# Notat

<b>Projekt navn</b>	Halsskov moler ved Færgehavn
<b>Kunde</b>	Slagelse Kommune
<b>Projektleder</b>	Kristian Kjær Poder
<b>Projekt nummer</b>	1351700117
<b>Dokument ID</b>	TN01DANV
<b>Til</b>	Slagelse Kommune
<b>Udarbejdet af</b>	Daniel Virgilsen
<b>Version</b>	0
<b>Versionsdato</b>	04-03-2019
<b>Bilag</b>	CKE15.09-Bilag1 – Oversigt med tværsnitseksempler

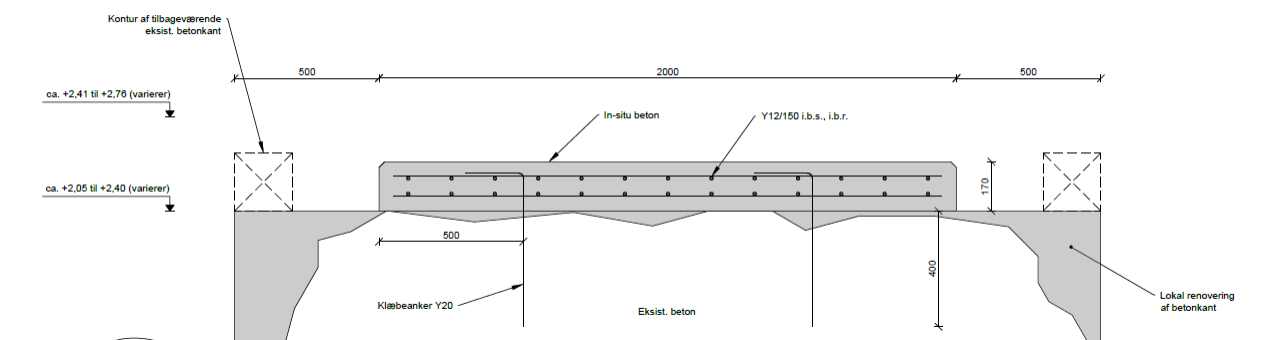
I forbindelse med udførelsen og entreprenørens opstart på ophugning i eksisterende beton, har det vist sig at betonen ved den yderste del af sydpieren i større områder er væsentlig mere porøs end først antaget af Orbicon. For at det er muligt at etablere den planlagte betonbelægning på toppen af molen har det vist sig at være nødvendigt at borthugge løst beton og omstøbe en ny "betonkappe" omkring den eksisterende beton.

Ovenfor ses eksempel på hvor meget ekstra beton der er fjernet og genstøbt. Dette er i området fra start oliepier og ud mod molehovedet. Der blev i forbindelse med konstatering af den dårlige beton (især på udvendig side af molen) tildelt en ekstrabevilling på ca. 3,8 mio. kr.

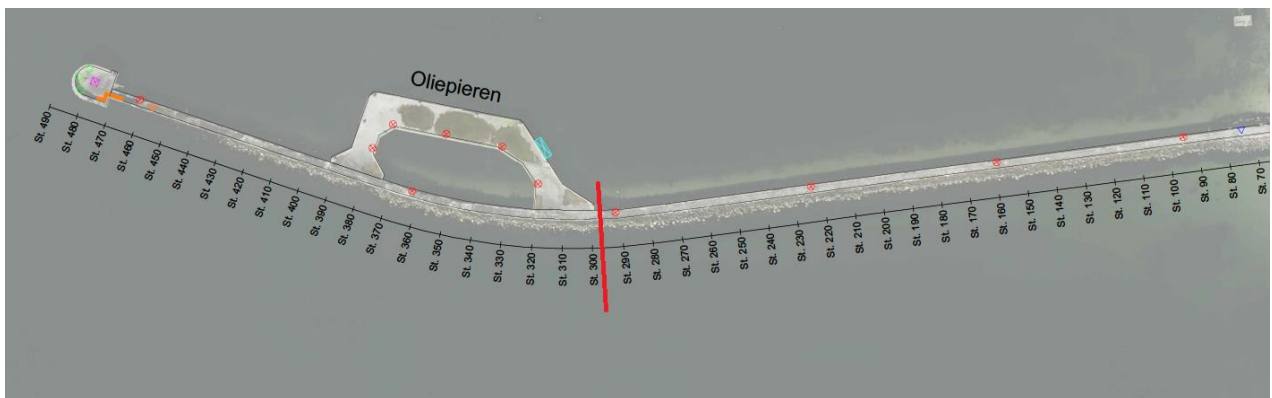
Ved opgørelse pr. medio januar 2019 vurderes det groft (ud fra entreprenørens stædeopgørelse og foreløbige estimater) at der ca. resterer 300.000 kr. i budgettet til betonstøbninger fra station ca. 300 (den røde linje) og ind mod land.

Det eksakte tal udestår idet at entreprenøren ikke har udstøbt i alle de borthuggede områder jf. billedet ovenfor, hvorfor den eksakte betonmængde først kendes efter det faktiske forbrug er optalt.
